## Vizualne spremembe preusmerjevalnega valja 532 0138 10

### Katal. št.: 532 0138 10

Stanje 05.2009  
**INA 0030**

Slika 1: 532 0138 10 - stara izvedba

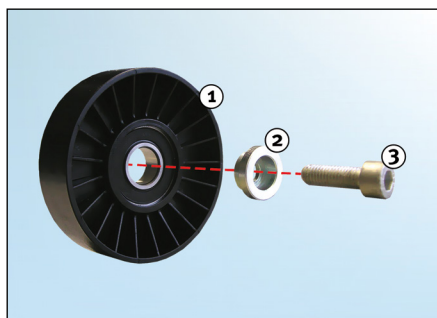
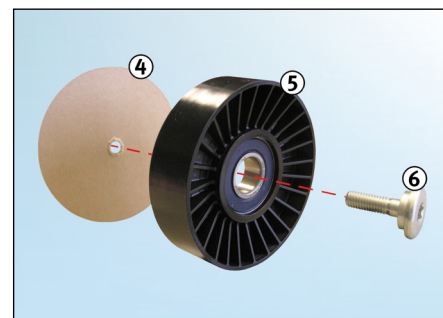
V sklopu neprestanega izpopolnjevanja naših izdelkov smo modificirali preusmerjevalni valj s katal. št. 532 0138 10.

Ta servisna informacija kaže vizualne značilnosti „stare“ in „nove“ izvedbe.

1. preusmerjevalni valj, „stara izvedba“
2. distančnik
3. vijak

4. olut iz lepenke (varovalo vijaka — pred montažo odstranite)
5. preusmerjevalni valj, „nova izvedba“
6. vijak (distančnik integriran)
